Verslag huishoudelijke elektrische installatie op laagspanning en zeer lage spanning

Referentie: 009-20260413-03	Datum controle: 13/04/2026
Keurder: 009

Eigenaar: Onbekend	EAN-code: 541448820053012065
Adres installatie: Joseph Van Den Bosschestraat 37, 1750 - Lennik	Nummer teller(s): 1sag1100727706
Distributienetbeheerder installatie: Fluvius	
Datum uitvoering installatie:	<input checked="" type="checkbox"/> Vóór 01/10/1981 <input type="checkbox"/> Tussen 01/10/1981 en 01/06/2020 <input type="checkbox"/> Vanaf 01/06/2020
Type:	<input checked="" type="checkbox"/> Wooneenheid <input type="checkbox"/> Niet-huishoudelijk <input type="checkbox"/> PV <input type="checkbox"/> Batterij <input type="checkbox"/> Laadpaal

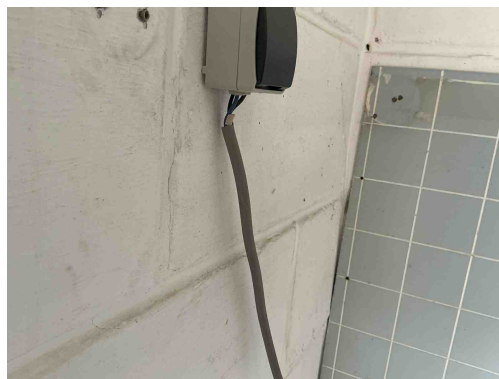
- D03** - Er is geen differentieelstroominrichting van maximum 300 mA geplaatst in het begin van de elektrische installatie van een residentieel geheel (incl. in de gemeenschappelijke delen) (Boek 1: 4.2.4.3, 4.2.4.4).
- D05** - Er is geen ondergeschikte differentieelstroominrichting van maximum 30 mA geplaatst voor de beveiliging van de ruimte(n) die een badkuip en/of douche bevatten (Boek 1: 4.2.4.3).
- D26** - Er is geen ondergeschikte differentieelstroominrichting van maximum 30 mA geplaatst voor de beveiliging van wasmachine/afwasmachine/droogkast (Boek 1: 4.2.4.3.b).
- B30** - De houder van de beveiliging in een huishoudelijke ruimte is niet voorzien van aangepaste kalibreerelementen (Boek1: 5.3.5.5).
- C21** - Het gebruik van geleiders van het type VOB, zonder bijkomende afscherming is niet toegestaan (Boek 1: 5.2.9.6).
Opmerking: Zolder, slaapkamer, trap, veranda

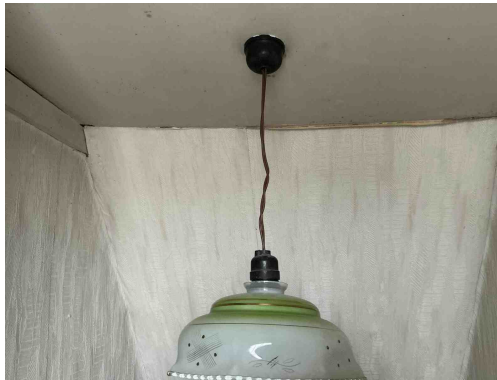
- C21** - Het gebruik van geleiders van het type VOB, zonder bijkomende afscherming is niet toegestaan (Boek 1: 5.2.9.6).
Opmerking: Zolder, slaapkamer, trap, veranda

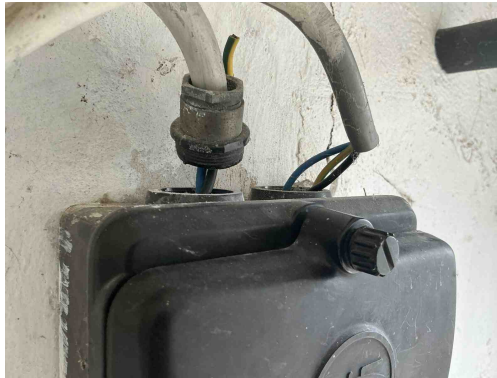
C21 - Het gebruik van geleiders van het type VOB, zonder bijkomende afscherming is niet toegestaan (Boek 1: 5.2.9.6).
Opmerking: Zolder, slaapkamer, trap, veranda

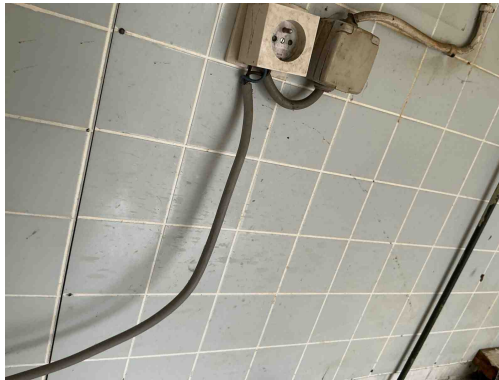
C21 - Het gebruik van geleiders van het type VOB, zonder bijkomende afscherming is niet toegestaan (Boek 1: 5.2.9.6).
Opmerking: Zolder, slaapkamer, trap, veranda

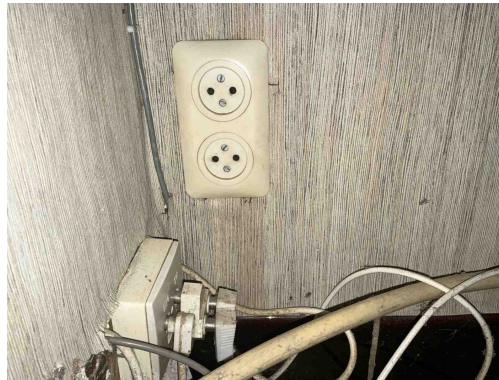
T23 - Het elektrisch materiaal is beschadigd. (Boek 1: 1.4.1.3).
Opmerking: Veranda

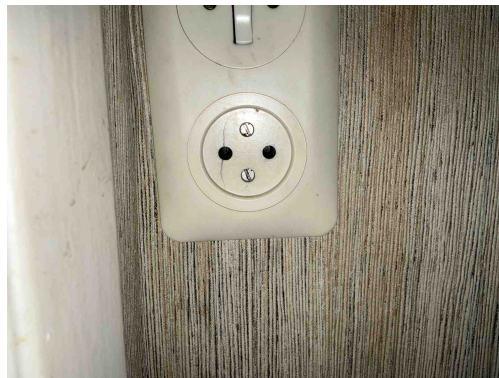
T11 - De contactdozen waarvan de toegekende stroomsterkte maximaal 16A en de toegekende spanning maximaal 250V bedraagt en niet bedoeld zijn voor de voeding van een of meerdere verbruikstoestellen voor een specifiek doel en niet geplaatst zijn in of op schakel- en verdeelborden, beschikken niet of IPXX-D (incl. gemeenschappelijke delen residentieel geheel) (Boek 1: 4.2.2.3/5.3.5.2).

A20 - Er bevindt zich een contactdoos zonder beschermingsgeleider in de elektrische installatie. Deze is niet geplaatst achter een differentieelstroombeschermingsinrichting met grote (max. 30mA) of zeer grote (max. 10mA) gevoeligheid.

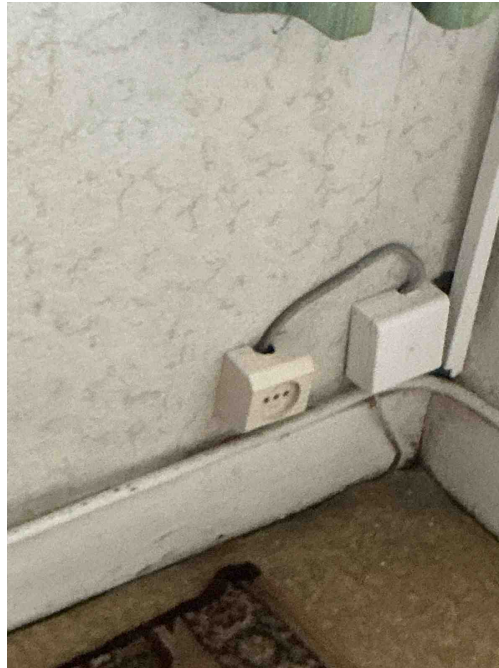
T11 - De contactdozen waarvan de toegekende stroomsterkte maximaal 16A en de toegekende spanning maximaal 250V bedraagt en niet bedoeld zijn voor de voeding van een of meerdere verbruikstoestellen voor een specifiek doel en niet geplaatst zijn in of op schakel- en verdeelborden, beschikken niet of IPXX-D (incl. gemeenschappelijke delen residentieel geheel) (Boek 1: 4.2.2.3/5.3.5.2).

A20 - Er bevindt zich een contactdoos zonder beschermingsgeleider in de elektrische installatie. Deze is niet geplaatst achter een differentieelstroombeschermingsinrichting met grote (max. 30mA) of zeer grote (max. 10mA) gevoeligheid.

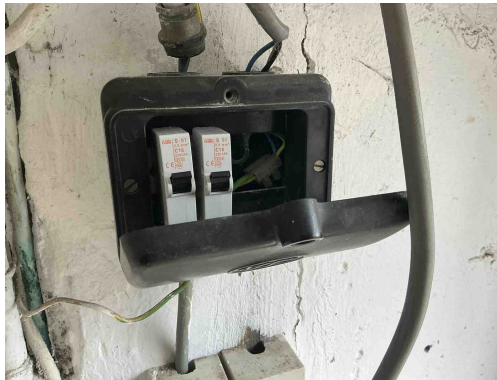
A20 - Er bevindt zich een contactdoos zonder beschermingsgeleider in de elektrische installatie. Deze is niet geplaatst achter een differentieelstroombeschermingsinrichting met grote (max. 30mA) of zeer grote (max. 10mA) gevoeligheid.

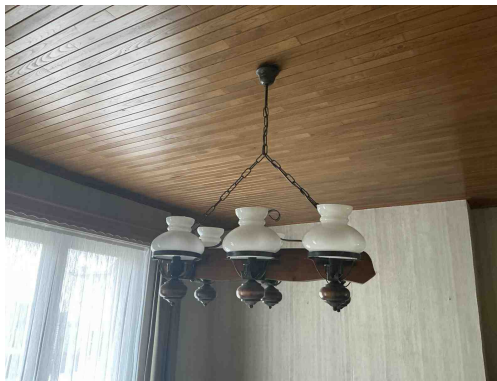
C35 - Er zijn doorverbindingen gemaakt met lusterklemmen; er kon niet aangetoond worden dat deze klemmen geschikt zijn voor de aanwezige spanning, stroom en draadsectie en dat ze "CE" zijn (Boek 1: 1.4.2.1.).

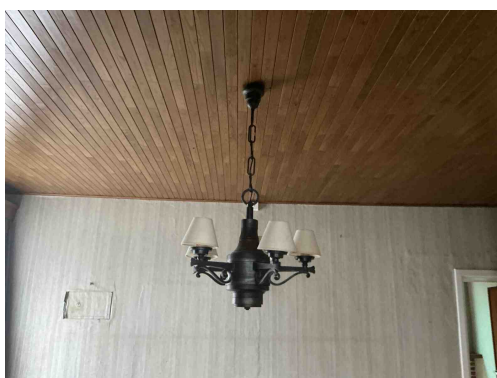
Klasse 0 is verboden

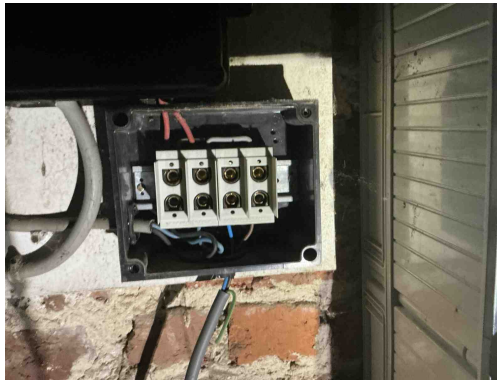
Klasse 0 is verboden
